Rodovia: BR – 010/PA
Segmento: Km 232,00
Código do PNV: PNV 010BPA0560

NOTA TÉCNICA
ANÁLISE TÉCNICA PARA IMPLANTAÇÃO DE ACESSO
KM 232- BR-010/PA

OFÍCIO Nº 87354/2022/SRE - PA

Assunto: Análise de documentação de projeto - Processo 50602.004242/2021-02.

Fotos da situação atual:

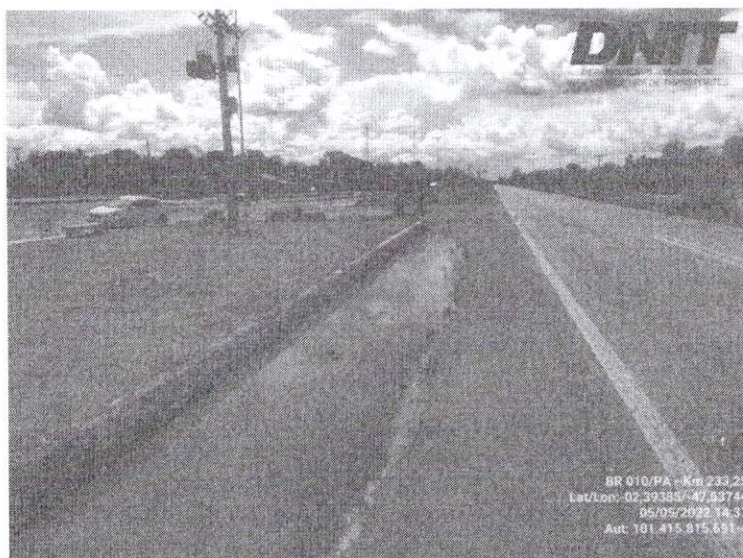
Neste sentido as considerações técnicas, sugerem a implantação de melhorias visando reduzir os pontos críticos e consequentemente o risco de acidentes, as quais seguem:

- 3.1 - Implantação de acesso à Rodovia BR-010 somente pela avenida 7 de setembro; necessitando de dimensionamento adequado, conforme MANUAL DE PROJETO DE INTERSEÇÕES (IPR-718/2005).

- 3.2 - Implantação de faixa de aceleração e desaceleração nos dois bordos da rodovia; criando baia de espera e redutor de velocidade sem prejudicar o Nível de Serviço da BR-010;

- 3.3 - Implantar ilha separadora de fluxo na interseção, impedindo a circulação de veículos na contramão;
- 3.4 - Implantar sinalização vertical, principalmente placa indicatória de redução de velocidade e acesso local;

- 3.5 - Compatibilizar a sinalização horizontal (setas) com as placas;
- 3.6 - Para a drenagem superficial é necessário a implantação de meio-fio paralelamente ao acostamento da Rodovia e as decidas d'águas

- 3.7 - O acostamento da Rodovia deverá ser reconstituído, para evitar poças de água;
- 3.8 - Após a correção da sinalização vertical e horizontal, submeter ao órgão competente a solicitação de implantação de semáforo, para melhorar a segurança do trecho.
